核能四廠安全監督委員會

原能會重要管制事項（99年7~9月）

行政院原子能委員會
99年10月28日

二、重要管制作業—控制室電纜檢整

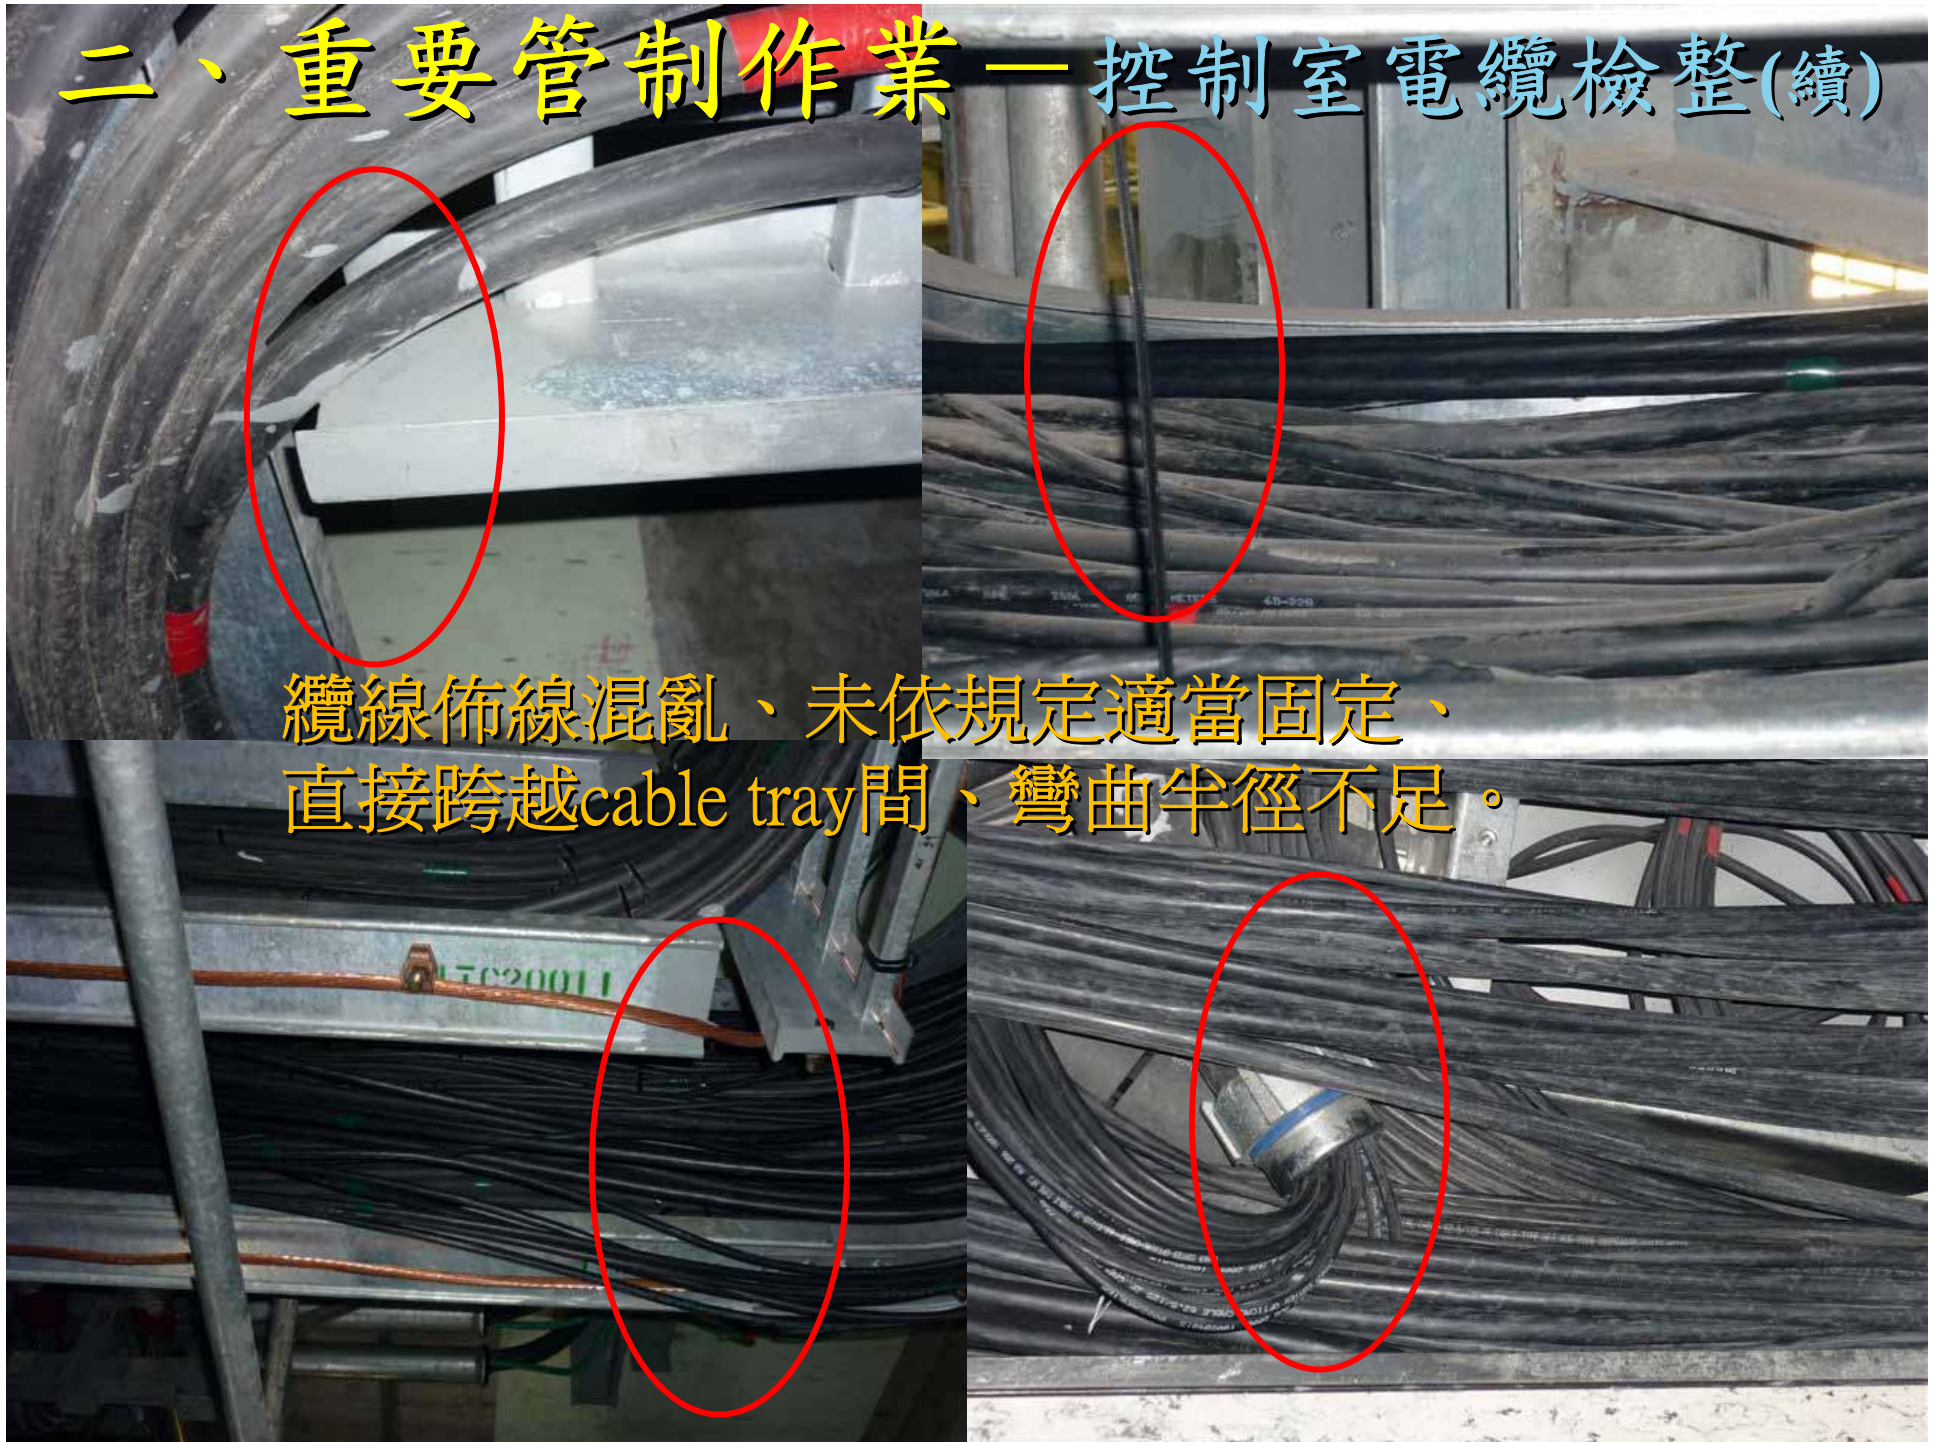
- 本會於第39次定期視察(6/21~6/25)發現控制室電纜敷設未符合相關法規。

纜線佈線混亂、未依規定適當固定、
直接跨越cable tray間、彎曲半徑不足。

二、重要管制作業 — 控制室電纜檢整現況

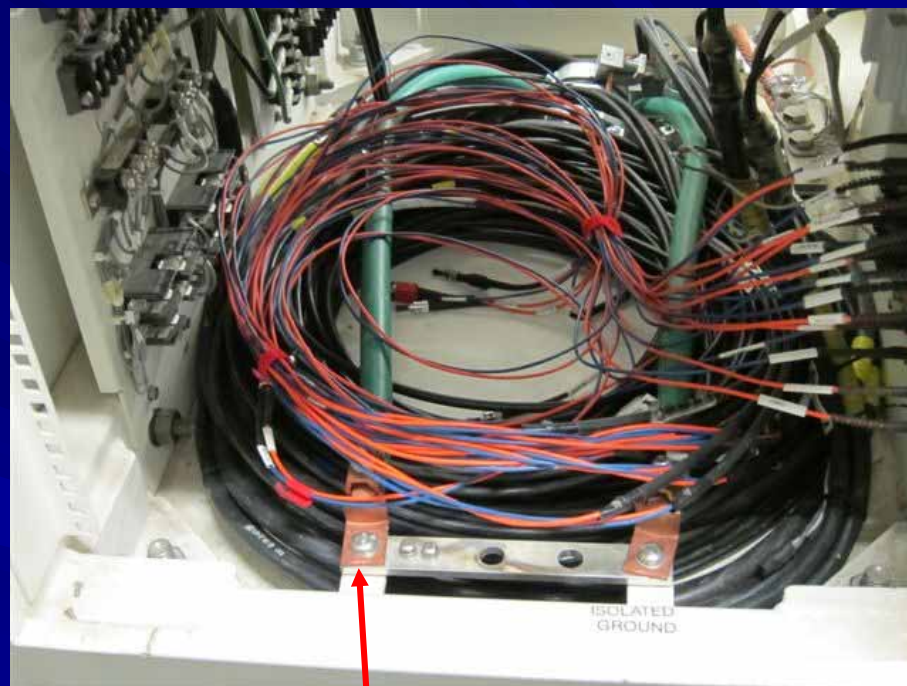
從海水泵室拉來控制室的光纖，經整線每條(原長約1500)多出百來公尺盤繞於控制室旁，裁剪後熔接。

不當的 cable mark

儀控接地與設備接地應有絕緣片隔離(待台電澄清)

二、重要管制作業 — 8月7日345kV外電喪失事件說明

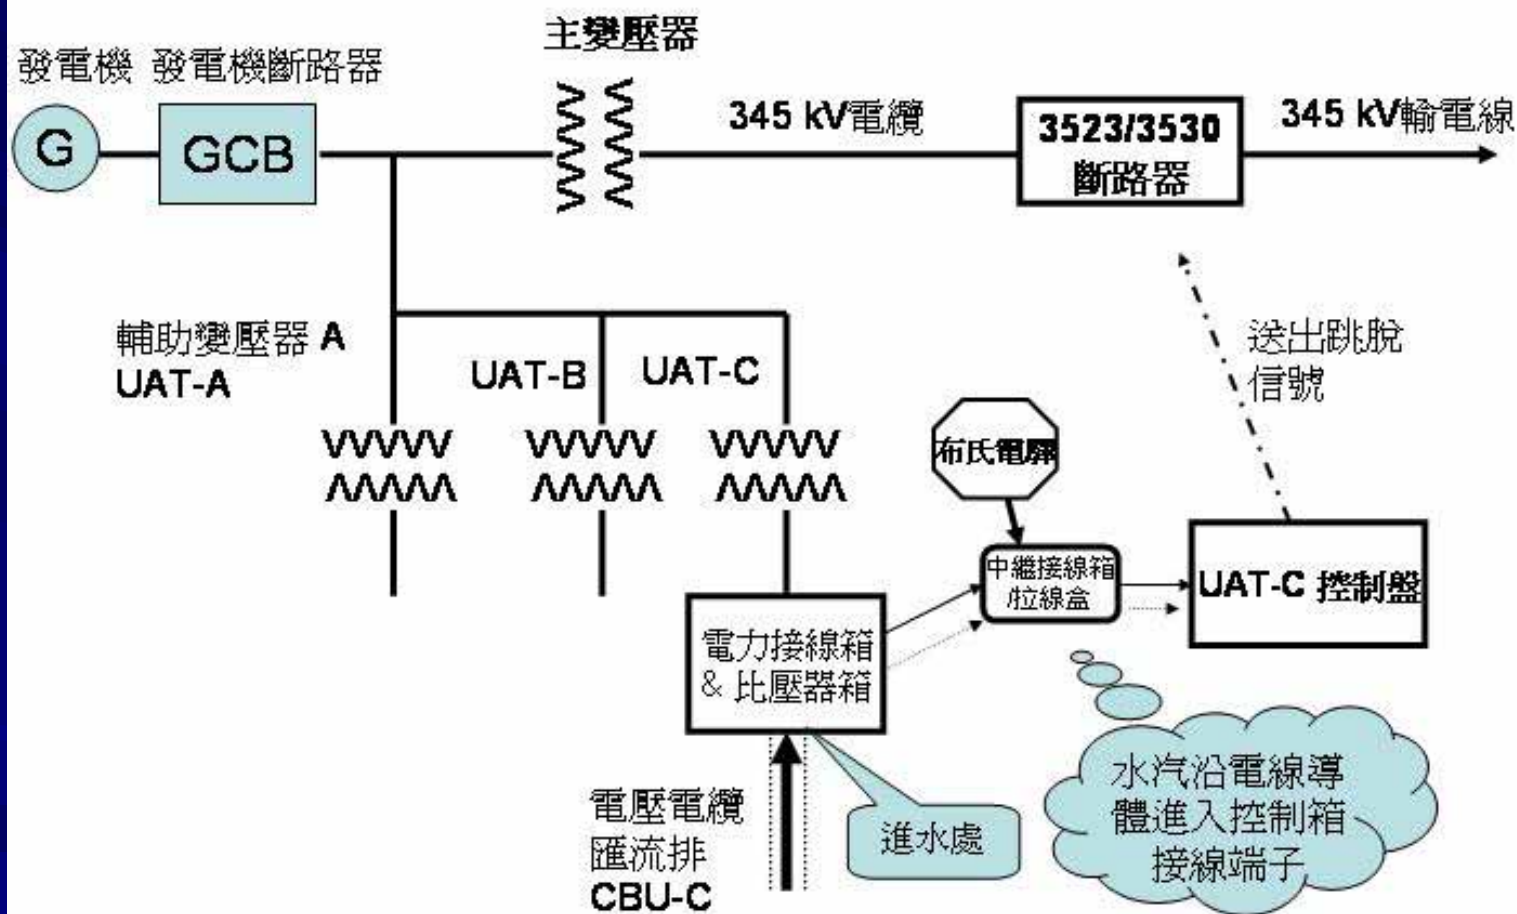
- 99年8月7日上午9時42分發生1號機C台輔助變壓器(UAT-C)布氏電驛及閉鎖電驛動作，並引發開關場斷路器及廠內主要變壓器及三台輔助變壓器跳脫，造成廠內用電喪失345 kV廠外交流電源；345 kV電源跳脫後，廠內用電自動切換由161 kV廠外交流電源供電，各系統設備之電源基本上仍維持供應，主控制室亦可由運轉人員維持正常操作與監視系統狀態的功能。

- 經台電公司人員檢查發現變壓器本體並無故障，至於布氏電驛動作原因，則因輔助變壓器二次側電力接線盒並箱及低壓側比壓器箱積水，造成水滴進入拉線盒並箱導線進入變壓器箱控制箱，而造成布氏電驛第二段跳脫信號，造成UAT-C閉鎖電驛動作並跳脫開關場斷路器，而喪失345 kV外電。(詳參下頁)

事件日期	本會管制措施	龍門電廠改進情形	後續改善及時程
8月7日 龍門電廠喪失 345 kV廠外交流電源事件	(1) 8月13日本會上網公布「8月7日龍門電廠喪失345 kV廠外交流電源事件簡要說明」。 (2) 8月19日召開「龍門電廠喪失345 kV外電事件檢討會」，針對本事件，要求台電公司提報完整之檢討報告。 (3) 9月7日台電公司提報本事件檢討報告，本會經審查後提問台電公司並進行後續追蹤。 (4) 9月30日上網公告「99年8月7日喪失345kV廠外電源事件報告」。	(1) 修復本次事件控制盤之端子排(X4)並重新接線確認無誤且絕緣良好，恢復系統正常運作。 (2) 更換布氏電驛中繼開關箱並清除導線管積水。電力接線箱及比壓器(PT)箱增設排水孔。 (3) 電纜匯流排(CBU BUS)以帆布暫時包紮防雨水進入變壓器接線箱。	(1) 設計以永久防水蓋版保護電纜匯流排，避免雨水滲漏入變壓器接線箱，預計99年10月底前完成改善。 (2) 取消造成本次事件之中繼接線箱，重新拉接相關線路，以防止類似事件，預計99年10月底前完成改善。
